PEC: [ambiente@certregione.fvg.it](mailto:ambiente@certregione.fvg.it)**Oggetto: Snam Rete Gas S.p.A. - Pratica n. GASDR-6**

L.R. 19/2012 – Autorizzazione unica alla costruzione e all'esercizio del gasdotto "Rifacimento metanodotto Mestre-Trieste, tratto Casale sul Sile – Gonars, DN 400 (16") e opere connesse" DP 75 BAR – Autorizzazione alla dismissione e rimozione del "Metanodotto Mestre-Trieste, DN 400 (16") e opere connesse".

**COMUNICAZIONE NUOVI TERMINI DEL PROCEDIMENTO. RICHIESTA DETERMINAZIONI AI SOGGETTI IN INDIRIZZO**

**Esempio R2 – misura d.d. 21/06/2017**

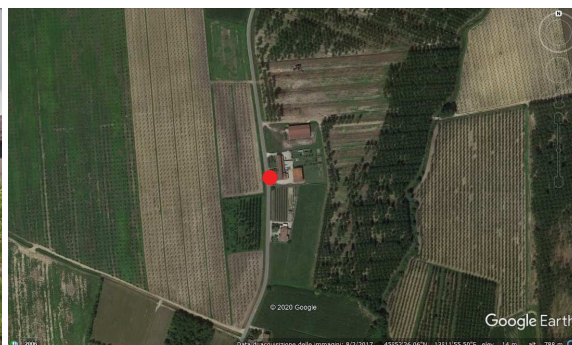
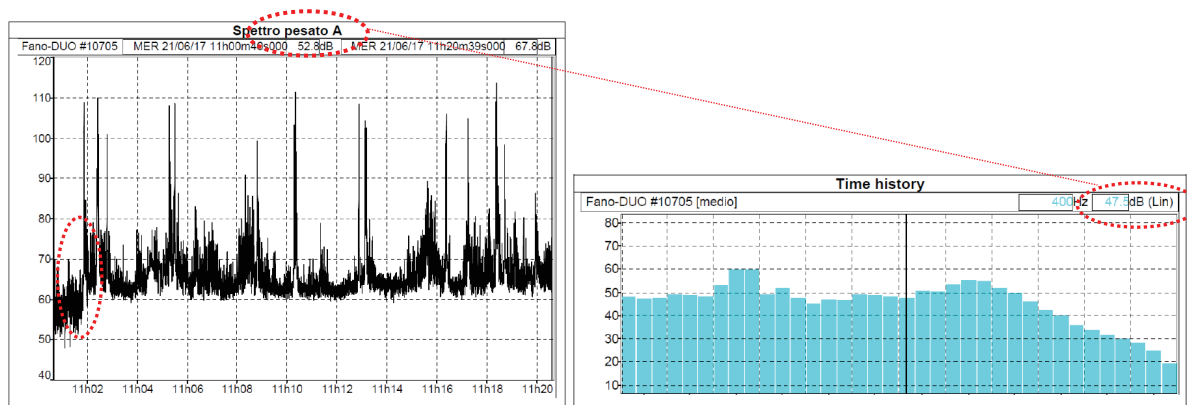
Il ricettore (casa privata, coordinate indicate: 45° 52' 22.92'' N, 13° 11' 54.87'' E) appare inserito in un contesto abitativo costituito da case e casali sparsi, immersi in un ambito agricolo attraversato da viabilità locale di collegamento di piccoli centri (in particolare, l'antistante via Aldo Moro connette Cornolo a Morsano di Strada e verosimilmente non appare, nel complesso dell'arco giornaliero,

intensamente trafficata né interessata da traffico continuo). La strumentazione di misura è stata collocata sul ciglio stradale. Si riscontra, nel tempo di misura, un livello  $L_{Aeq, TM}$  pari a quasi 90 dB(A). Non vi è indicazione di altre sorgenti concorrenti alla determinazione dei livelli sonori riscontrati (che peraltro subiscono un sensibile innalzamento dopo i primi minuti di misura, come evidente dall'osservazione della storia temporale). Pur essendo, quindi, il rilievo orientato alla misura del rumore stradale, è eseguito alla quota di 1.5 m.

In tale situazione, si ritiene che sarebbe stato in ogni caso più significativo quantificare, anche mediante adeguate stime, il clima acustico esistente al ricettore (cosa che l'uso dell'indice statistico  $L_{90}$  adottato non fa, essendo piuttosto idoneo, come indicato, ad escludere in qualche modo il contributo di eventuali elementi di "straordinarietà").

La rappresentazione dello spettro sonoro infine (che si immagina riferito a valori in "lineare" come indicato dal software d'elaborazione e non pesati "A" come riportato in intestazione), non aggiunge contenuti informativi in tal senso.
